Mission régionale d'autorité environnementale

Avis sur le projet d'exploitation
du parc éolien LES EPERVIERES à Yoncq (08)
porté par la société CENTRALE ÉOLIENNE LES
ÉPERVIERES

Nom du pétitionnaire	CENTRALE EOLIENNE LES EPERVIERES
Commune	Yoncq
Département	Ardennes (08)
Objet de la demande	Demande d'autorisation environnementale de construire et d'exploiter un parc éolien de 4 aérogénérateurs et 1 poste de livraison.
Date de saisine de l'Autorité environnementale	17/07/2025

Figure 2: Un contexte éolien dense autour de la Zone d'implantation potentielle

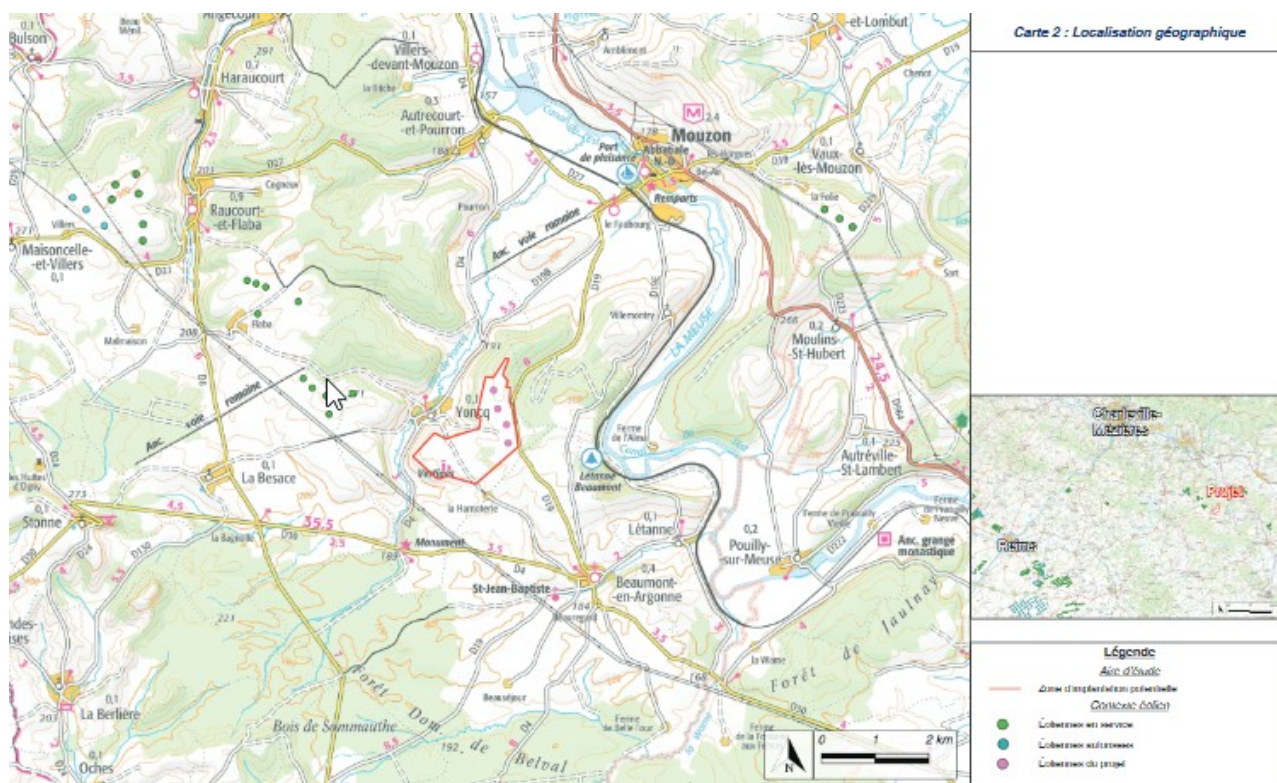
Selon le pétitionnaire, la sensibilité vis-à-vis du paysage éolien est jugée comme modérée. L'Ae ne partage pas une telle conclusion ; ajouter 4 éoliennes aux 9 existantes ou en cours d'instruction aura un impact direct sur le village de Yoncq situé dans l'aire d'étude rapprochée (cf. chapitre 2.2. du présent avis).
